Montážní pokyn k vodícím kladkám 532 0158 10 a 532 0189 10

Stav 10.2007 (nahrazuje 07.2007)
INA 0008

Obrázek 1: 532 0158 10 (stará verze)

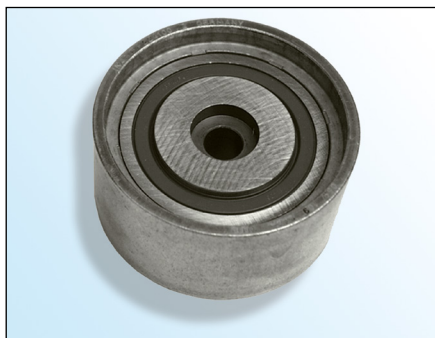
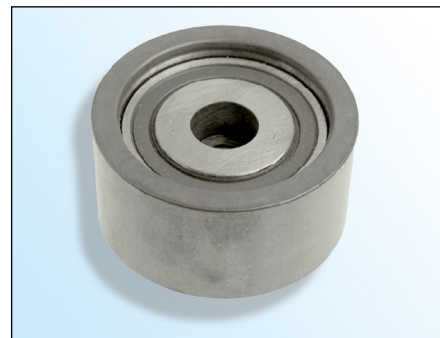
Vodící kladka **532 0158 10** byla zaměněna za kladku **532 0189 10**.

Vodící kladku **532 0158 10** je nutné montovat pomocí šroubu s hlavou s vnitřním šestihranem a délkou závitu **40 mm**.

Vodící kladku **532 0189 10** je nutné montovat pomocí šroubu s hlavou s vnitřním šestihranem a délkou závitu **30 mm**.

K montáži napínací kladky je nutné použít šroubu, který je součástí balení.

Použití nesprávného šroubu může vést k poškození motoru!
